**DOSSIER DE DEMANDE D'AUTORISATION D'EXPLOITER
UNE CARRIERE ET UNE INSTALLATION DE TRAITEMENT
ET DE TRANSIT DE MATERIAUX**

COMMUNE DE POUZILHAC

Lieu-dit « GARUSTIERE ET PEREDE »

**MEMOIRE EN REPONSE AUX OBSERVATIONS FORMULEES
AU COURS DE L'ENQUETE PUBLIQUE**

Vue schématique du dispositif de ralentissement de la vitesse d'écoulement réalisé au débouché du talweg (mis en place en fin de phase 2 d'exploitation)

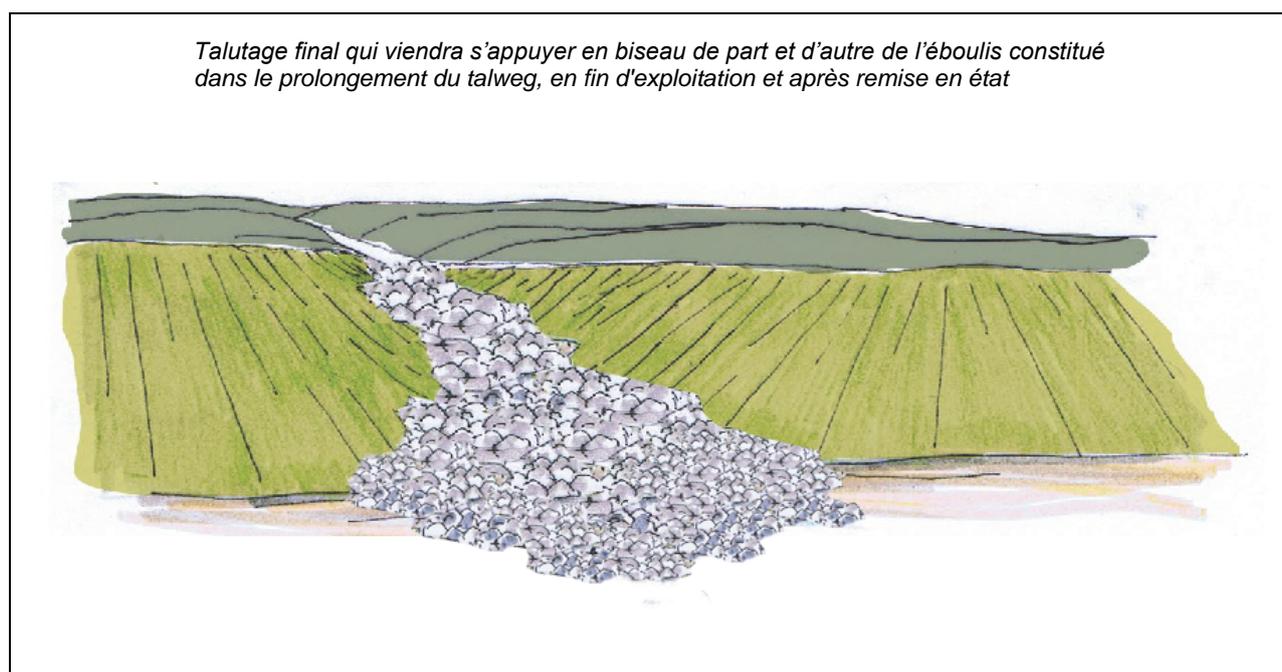
« Il convient toutefois de relever que l'étude hydrogéologique jointe en annexe du dossier insiste sur la nécessité de limiter au maximum l'apport d'eau de ruissellement du site vers le fond de carreau, et de disposer d'un dispositif de ralentissement des eaux de ruissellement en provenance du talweg situé à l'ouest du site, ainsi qu'une zone d'infiltration avec fond filtrant ou un bassin de décantation avec déversement, pour éviter l'apport d'eaux turbides au milieu souterrain. Ces dernières mesures sont insuffisamment prises en compte dans les aménagements proposés : l'exploitant envisage notamment, dans le cadre du projet de réaménagement du site, que les eaux de ruissellement soient dirigées vers le point bas en fond de fouille.

- Un dispositif de ralentissement de la vitesse d'écoulement des ruissellements pluviaux au droit de l'interception du talweg constitué d'enrochements sur tout le linéaire du talweg créé sur le talweg qui s'évase (comme le montre la vue schématique reportée en 2^{ème} page suivante) et se prolonge sur le carreau sur une dizaine de mètres (comme le montre le plan et la coupe de principe reportés sur l'illustration jointe en 2^{ème} page suivante) ; les enrochements seront de grande taille sur toute la pente pour bien casser la vitesse et ils passeront progressivement à une taille moyenne au bas de la pente dans la partie évasée puis à une petite taille dans la partie prolongée sur le carreau de sorte à parfaire le ralentissement de l'écoulement par diffusion ;

- Un bassin de décantation placé dans le prolongement du dispositif de ralentissement de la vitesse susnommé, aux dimensions minimales de 3 000 m² sur 2 m de profondeur (comme le montre le plan et la coupe de principe reportés sur l'illustration jointe en 2^{ème} page suivante) lui permettant la collecte des ruissellements d'une pluie de période de retour plus que décennale ; ce bassin sera constitué par la mise en place d'un merlon de 160 ml environ et de section minimale de 4 m en tête, 10 m en pied et de 2 m de hauteur (avec pente des talus à 3H/2V) réalisé avec les stériles d'exploitation ; il sera pourvu d'un seuil déversant dimensionné pour la pluie centennale ; le fond du bassin directement appliqué sur le carreau de la carrière sera recouvert d'un géotextile assurant le rôle de matériau filtrant des MES.

Empoussièrément et précipitations : évolution annuelle depuis 2010

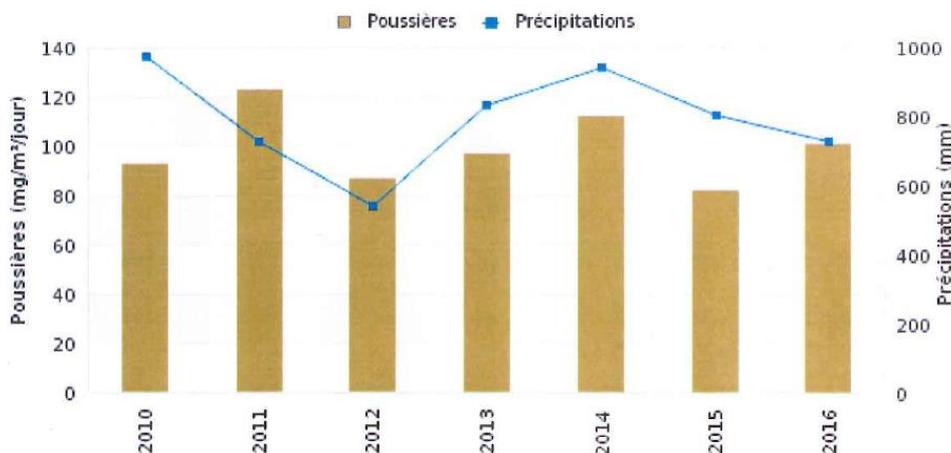
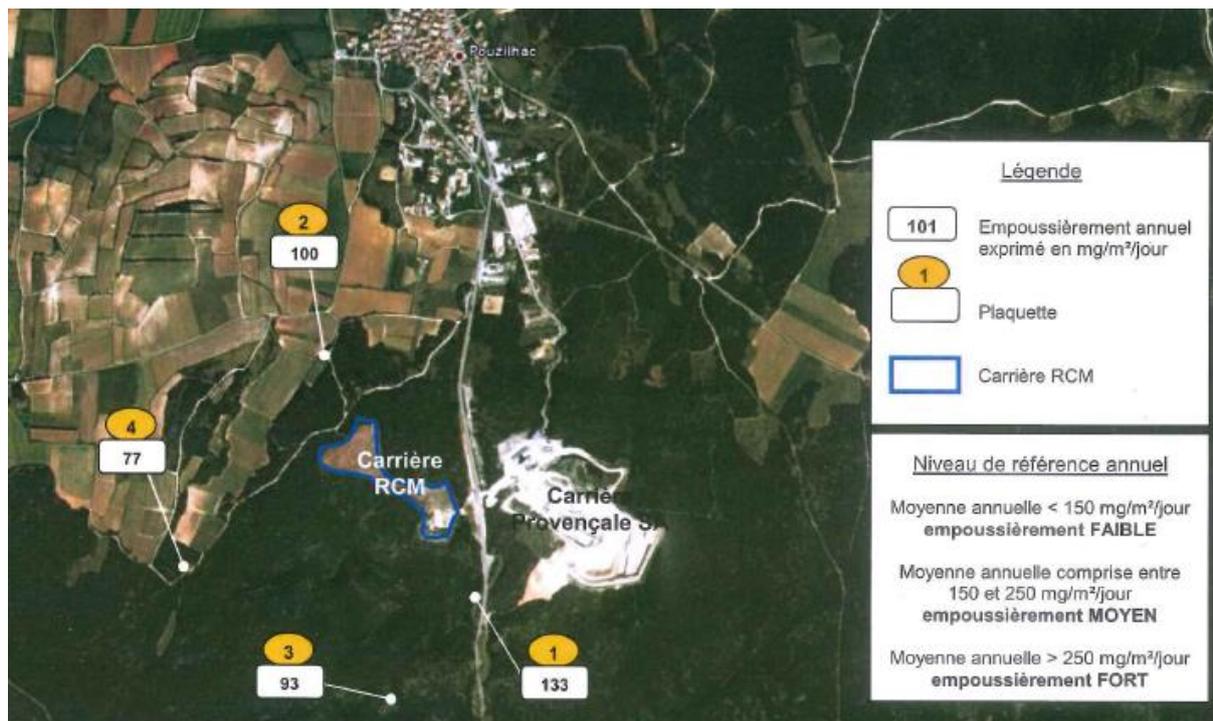
Comme déjà dit au chapitre 4 précédent, le contrôle mensuel de l'empoussièrement de l'exploitation de carrière actuelle fait par l'organisme indépendant spécialisé et agréé Air LR, montre que cet empoussièrement est modéré sur les abords proches de la carrière et faible à très faible dès 300 m de distance en direction du vent dominant et 200 m de distance dans les autres directions, comme montré dans le rapport Air LR joint en annexe 6 du dossier et résumé dans le chapitre 3.6.1.3 de l'étude d'impact. Il montre aussi qu'il a un très faible impact sur la santé des populations riveraines. Les études écologiques menées sur le secteur montrent qu'il a également un faible impact sur la faune sauvage.

Les données d'empoussièrrement fournies dans le dossier datent de 2014 car lors de la constitution de ce dernier en 2015 et 2016, la société ROBERT TP n'avait à sa disposition de données plus récentes. Depuis, la société ROBERT TP a en sa possession les données 2015 et 2016 qu'elle fournit dans l'annexe 4 ci-après à titre purement informatif pour montrer que les niveaux d'empoussièrrement sont globalement les mêmes et donc toujours modérés sur les abords proches de la carrière et faibles à très faibles dès 200 à 300 m de distance de celle-ci. En revanche, les données 2017 ne sont pas disponibles à ce jour et il ne peut être objectivement confirmé ou infirmé si les émissions poussièrreuses liées à la carrière dans l'environnement ont été plus importantes cette année.
